工程施工查核改善對策及結果表

台中第三供水區祥順路送水管工程-管(二)

查核日期：112年12月25日

主辦機關：台灣自來水股份有限公司第四區管理處

工程名稱	台中第三供水區祥順路送水管工程-管(二)
施工項目	112.12.06 技師督導
施工位置	祥順路與松竹路路口

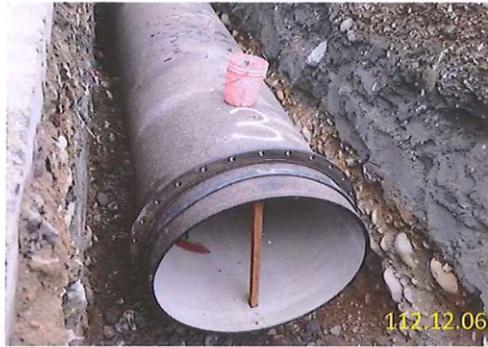
9. 專任工程人員督察缺失或指示事項未有後續追蹤紀錄文件。(4.03.11.06)

說明：
改善前
埋設管線請確實吊設門型框架以及上下設備，以避免土石崩塌。

說明：
改善後
已派員確實裝設門型框架。

說明：
改善後
已派員確實裝設爬梯設備，以供施工人員進出。

專任工程人員督察所提缺失已落實追蹤改善，並於督察缺失改善完成之改善資料上簽署。

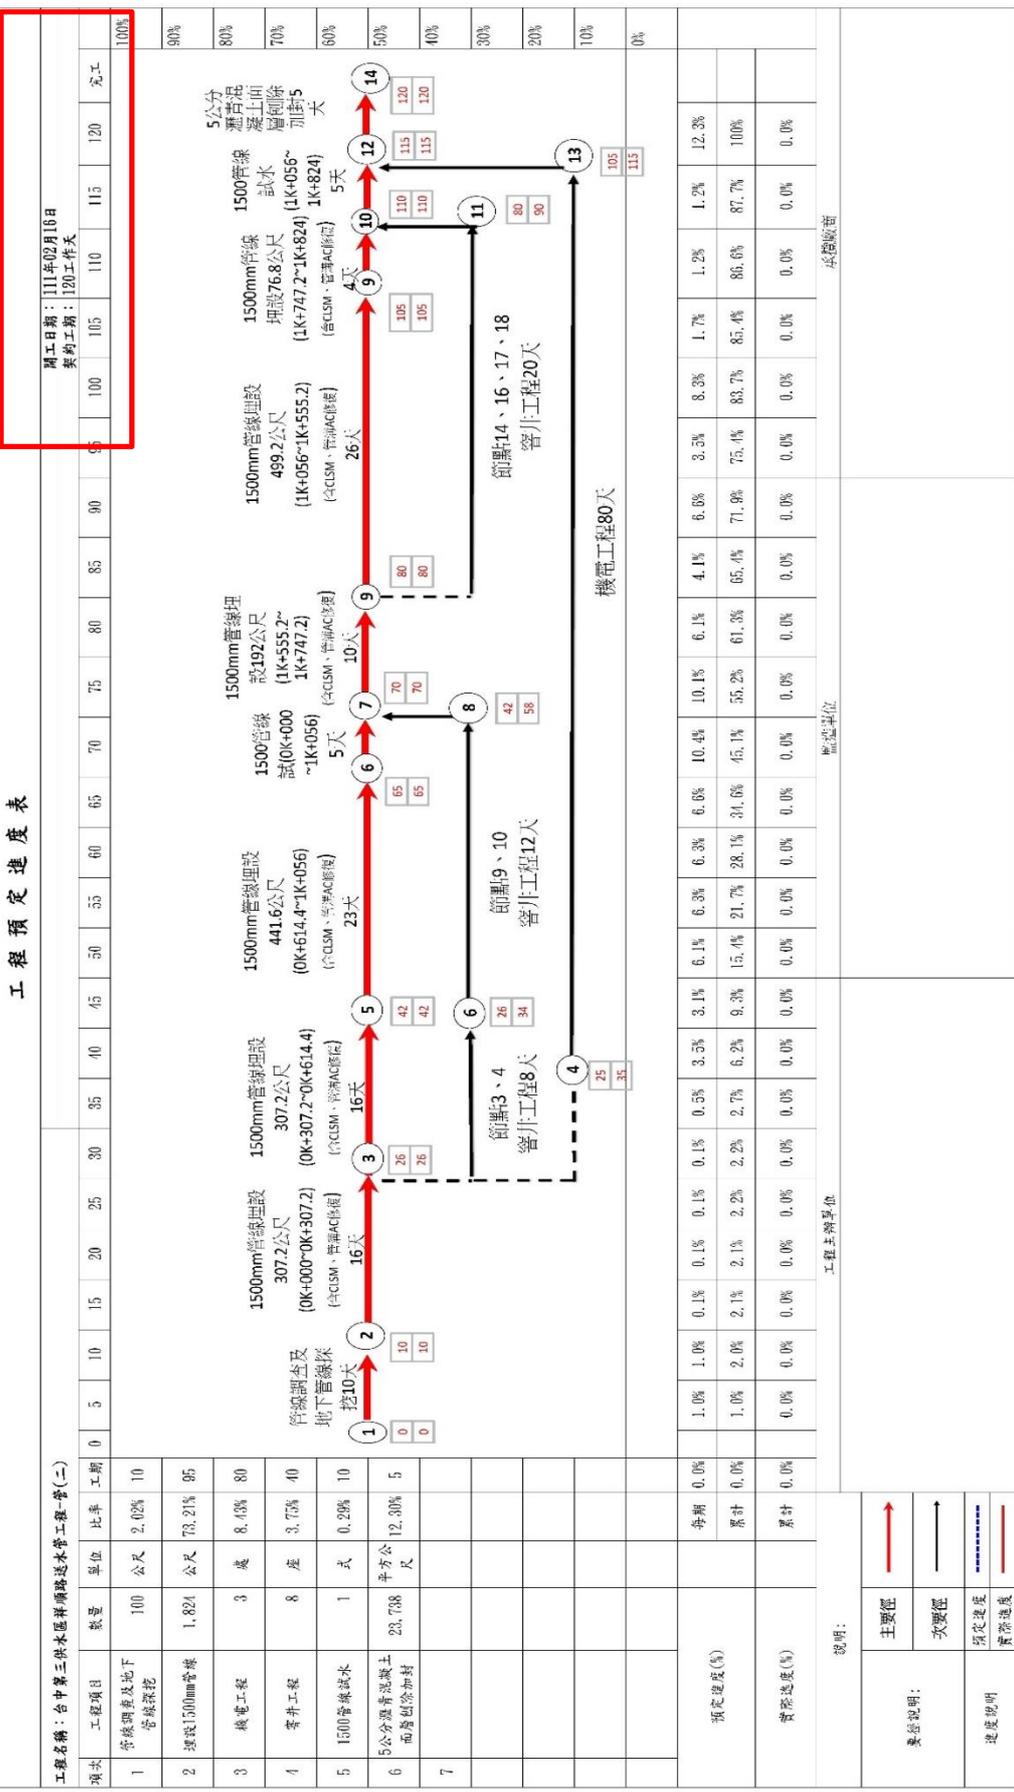
16. 汛期工地防災減災自主檢查表缺颱風前之檢查紀錄。
(5.16.01)

檢附蘇拉颱風、海葵颱風汛期工地防災減災自主檢查表，惟查核當日未能即時提出資料，本案施工階段皆依規辦理相關檢查並記錄留存，已維整體之工安。

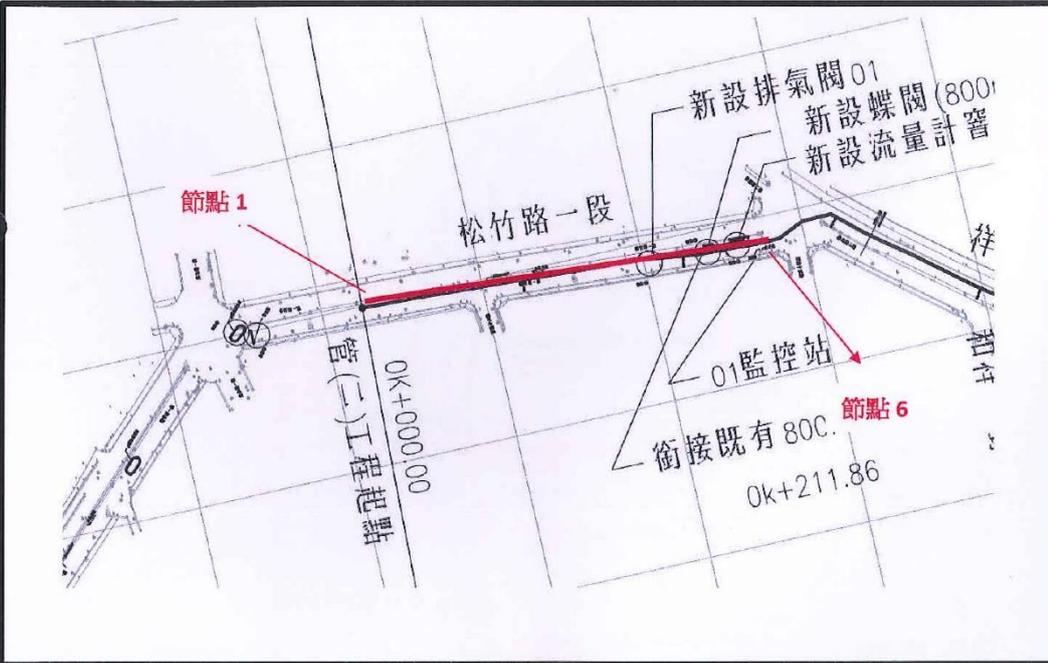
建議 1.
建議監造單位各項品質文件卷宗依文件及紀錄管理程序建立索引目錄。

監造單位各項品質文件卷宗，已依文件及紀錄管理程序建立索引目錄，以利參閱。

已將刨封 AC 鋪設(厚度5cm)工項建立索引目錄，以利參閱。
